改善箇所説明図

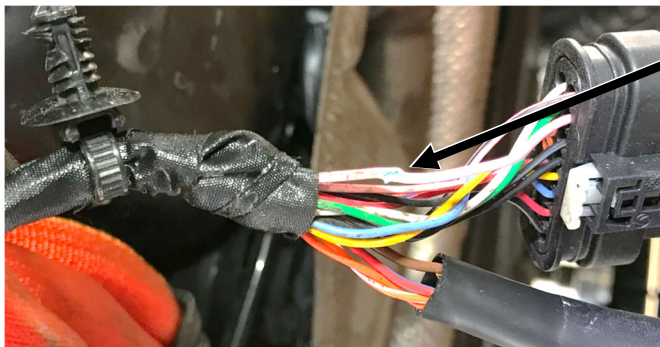
不具合発生箇所

配線

プラグインハイブリッド車のパワーエレクトロニクスにおいて、作業指示が不適切なため保護材が装着されておらず、配線がアンダーボディーパネルと干渉して被覆が摩滅し、断線することがある。そのため、高電圧システムに関する警告メッセージが表示され高電圧システムが停止することで排出ガス量の増加等の不具合が発生し、最悪の場合、エンジンが始動できなくなり走行不能に至るおそれがある。

全車両、パワーエレクトロニクスの配線を点検し、配線に保護材を装着する。なお、配線に損傷がある場合は、修理する。
